Mission régionale d'autorité environnementale

**Avis délibéré sur le projet d'exploitation  
d'un nouveau four de production  
au sein d'une usine de fabrication de bouteilles de verre  
à Gironcourt-sur-Vraine (88)  
de la société O-I France SAS**

n°MRAe 2019APGE55

Nom du pétitionnaire	<b>OI France SAS</b>
Commune(s)	Gironcourt-sur-Vraine
Département(s)	Vosges
Objet de la demande	Demande d'autorisation d'exploiter un nouveau four de production d'une verrerie de production de bouteille.
Date de saisine de l'Autorité Environnementale	17/05/19

**Figure n°1 : Position des points de mesures**

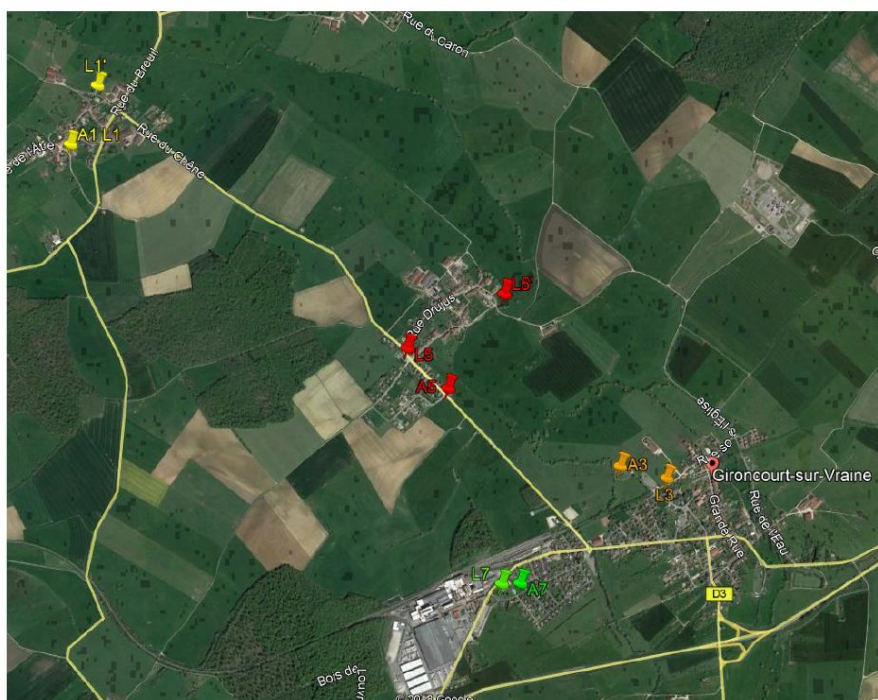
L'état initial des milieux est établi sur le rapport de surveillance environnementale de 2018 alors que les paramètres visés dans l'EQRS n'ont pas tous fait l'objet d'une caractérisation dans le milieu et la répartition spatiale des analyses n'est pas toujours représentative des zones de retombées des émissions. **Il manque notamment la surveillance environnementale des paramètres benzène, formaldéhyde, NO<sub>2</sub>, chrome, chrome hexavalent, cobalt, mercure, nickel et sélénium.** L'exploitant a prévu un renforcement de la surveillance environnementale pour intégrer toutes les substances d'intérêts.

***L'Ae recommande à l'exploitant de compléter l'état initial de son EQRS par une campagne d'analyse visant tous les polluants répertoriés comme substances d'intérêt dans l'EQRS et de mener cette campagne sur des points représentatifs des zones de retombées des émissions atmosphériques du site.***

Figure 1: Cartographie processus fabrication du verre pour les fours 3, 4 et 5

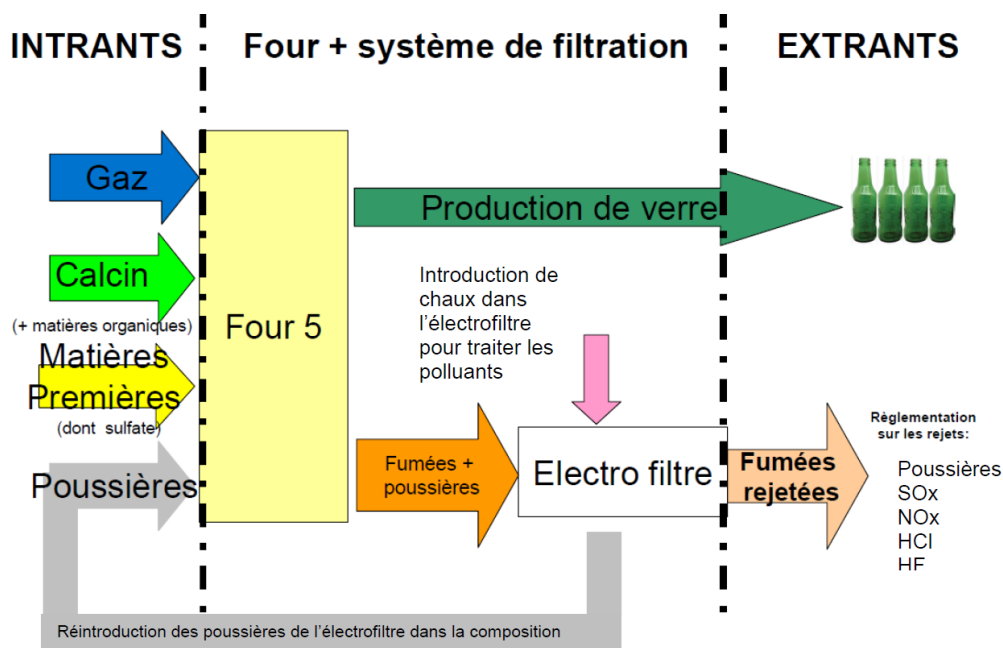
L'exploitant indique dans son dossier, que la réduction du taux de calcin permet de réduire les rejets en SO<sub>x</sub> mais cela a un impact négatif sur d'autres sujets environnementaux (consommation énergétique, consommation des ressources naturelles, rejets en CO<sub>2</sub>).

Le site essaie de recycler 100 % des poussières d'électrofiltres. Leur teneur est également élevée en sulfates (présence de chaux) mais ces derniers ne permettent pas l'oxydation du verre et augmente donc les rejets de SO<sub>x</sub> en cheminée. **L'Ae s'est interrogée sur l'intérêt environnemental réel d'un recyclage à 100 % des résidus de traitement de fumée.**
